ДИРЕКТИВА ЛЕТНОЙ ГОДНОСТИ

№ 2019-FATA-01020F-05

Применимость – самолеты RRJ-95

ТЕХНИЧЕСКОЕ РЕШЕНИЕ RRJ0000-OR-470-3330

Рис.1 (Для наглядного примера указана секция 4 предкрылка)

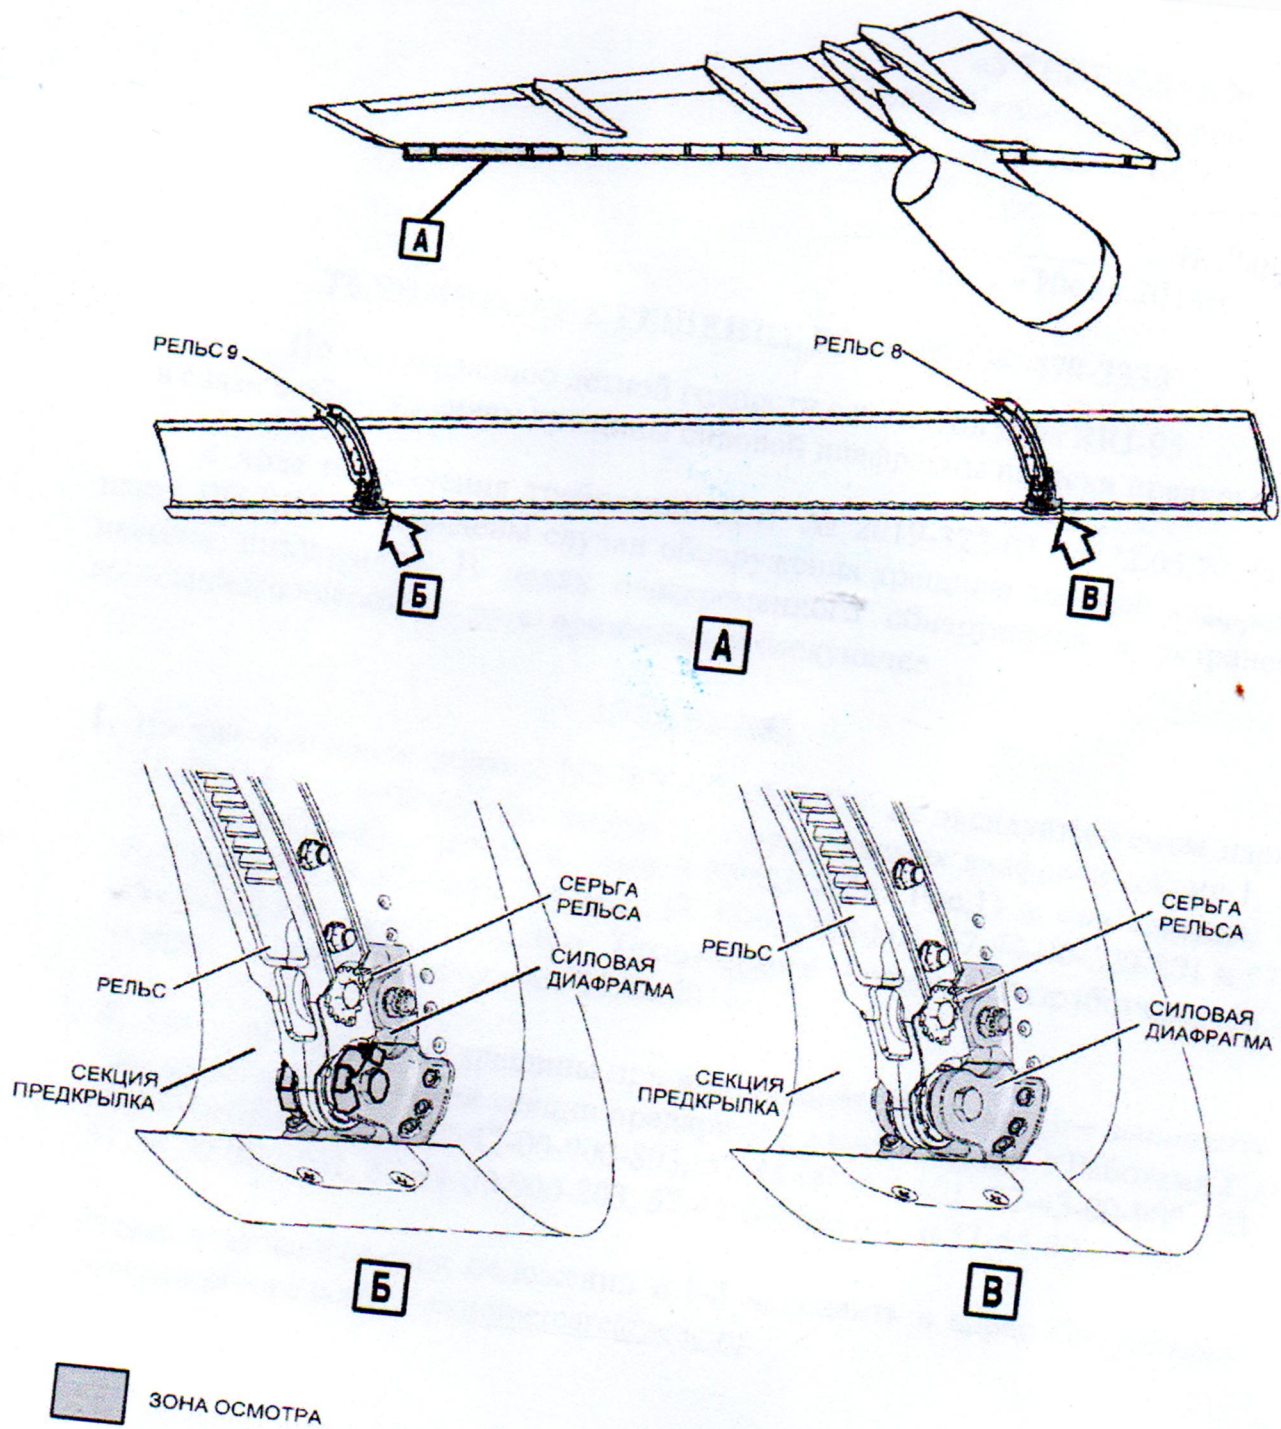
1. На еженедельных формах ТО WY-Check/8 DY на эксплуатируемом парке ВС RRJ-95 выполнять «Детальные осмотры силовых диафрагм секции 1, 2, 3 и 4 предкрылка левой и правой ОЧК» (См. Рис.1) в соответствии с Работами РЭ № 57-42-00-220-801, 57-43-00-220-801, 57-44-00-220-801 и 57-45-00-220-801 до отдельного Технического Решения Разработчика ВС, выпуск которого планируется 15.08.2019г.
2. В случае обнаружения трещины при выполнении работ по п.1 – выполнить замену соответствующей секции предкрылка в соответствии с Работами РЭ № 57-42-00-900-801, 57-42-00-900-803, 57-43-00-900-801, 57-43-00-900-803, 57-44-00-900-801, 57-44-00-900-803, 57-45-00-900-801 и 57-45-00-900-803.
3. Результаты выполнения положений п.1-2 направить в адрес Оперативно-ситуационного центра customer-care@scac.ru.
